Abwägung im Rahmen der frühzeitigen Beteiligung der Öffentlichkeit gem. § 3 Abs. 1 BauGB sowie der Unterrichtung der Behörden und sonstigen Träger öffentlicher Belange gemäß § 4 Abs. 1 BauGB

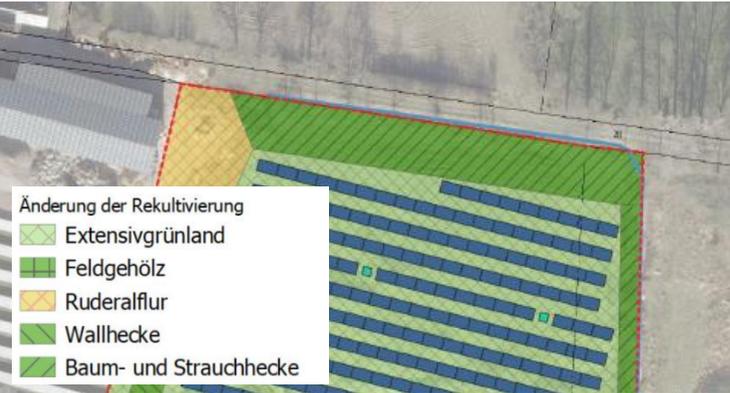
Stellungnahme nach § 4 Abs. 1 BauGB	Abwägung
<p>Die im Planbereich vorhandenen Wasserleitungen sind zu beachten und dürfen nicht überbaut, überpflanzt oder beeinträchtigt werden. Für Planungs- und Bauausführungszwecke stellen wir jederzeit Planauskünfte kostenlos zur Verfügung (https://bauauskunft.westnetz.de/BauAuskunftService/login.jsp). Nach der Durchführung der Baumaßnahme müssen die Leitungen weiterhin ausreichend Bodendeckung behalten. Bitte stellen Sie sicher, dass diese Leitungen und Anlagen durch Ihr Vorhaben weder technisch noch rechtlich beeinträchtigt werden.</p> <p>Vorsorglich machen wir darauf aufmerksam, dass alle Arbeiten in der Nähe unserer Versorgungseinrichtungen mit besonderer Sorgfalt auszuführen sind. Wir übernehmen keinerlei Haftung für irgendwelche Schäden oder Unfälle, die mit den durchzuführenden Maßnahmen in Verbindung stehen. Bei eventuellen Tiefbauarbeiten ist auf die vorhandenen Versorgungsleitungen Rücksicht zu nehmen, damit Schäden und Unfälle vermieden werden. Schachtarbeiten in der Nähe unserer Versorgungseinrichtungen sind von Hand auszuführen.</p> <p>Diese Stellungnahme bezieht sich allein auf die Planungsinhalte des Bebauungs- bzw. Flächennutzungsplanentwurfes. Sie berücksichtigt nicht die Anschlussfähigkeit und klärt keine Fragen zur Einspeisung der geplanten Freiflächen-PV-Anlage.</p> <p>Bei Rückfragen stehe ich gerne zur Verfügung.</p> <p>Netzdaten Wasser:</p>  <p>The drawing is a technical site plan showing a network of water pipes. A prominent blue line runs diagonally across the plan, representing a specific water pipe. Other lines in black and grey represent other infrastructure elements like buildings, roads, and utility lines. The drawing is a line-art style typical of engineering or planning documents.</p>	<p>Die Abbildung wird mit in die Unterlagen (vgl. Kapitel 5.2.3) aufgenommen.</p>

Stellungnahme nach § 4 Abs. 1 BauGB	Abwägung
<p>Netzdaten Strom:</p> 	<p>Diese Leitung verläuft auf der anderen Straßenseite und weist somit eine ausreichende Entfernung auf.</p>
<p>2. Landwirtschaftskammer Nordrhein-Westfalen; Schreiben vom 10.02.2025</p>	
<p>Zum o. g. Bauvorhaben äußere ich mich auf der Grundlage der mir von Ihnen zur Verfügung gestellten Antragsunterlagen wie folgt:</p> <p>Geplant ist die Aufstellung des Bebauungsplanes Nr.73 „Ehem.Ziegelei Rothenberge II“ der Gemeinde Wettringen als planungsrechtliche Voraussetzung für die Errichtung einer Freiflächen-PV-Anlage.</p> <p>Es wird der Bau einer Freiflächen-Photovoltaikanlage mit Trafostation beabsichtigt. Die Größe der Gesamtfläche beträgt rund 4,4 ha. Bei der Fläche handelt es sich ursprünglich um eine Abbau- und Lagerfläche der ehemaligen Ziegelei Rothenberge. Der Bereich wird aktuell verfüllt und soll dann als Grundlage für die Freiflächen-PV-Anlage dienen. Für die Verfüll-Fläche wurde die Rekultivierung der Abbau- und Lagerfläche mit der Baugenehmigung vom 11.04.2018 (Aktenzeichen 63-440-4112.2027) durch das Bauamt des Kreis Steinfurt genehmigt.</p>	<p>Die Stellungnahme der Landwirtschaftskammer wird zur Kenntnis genommen und wie folgt beachtet.</p> <p>Die Ausführungen werden zur Kenntnis genommen.</p>
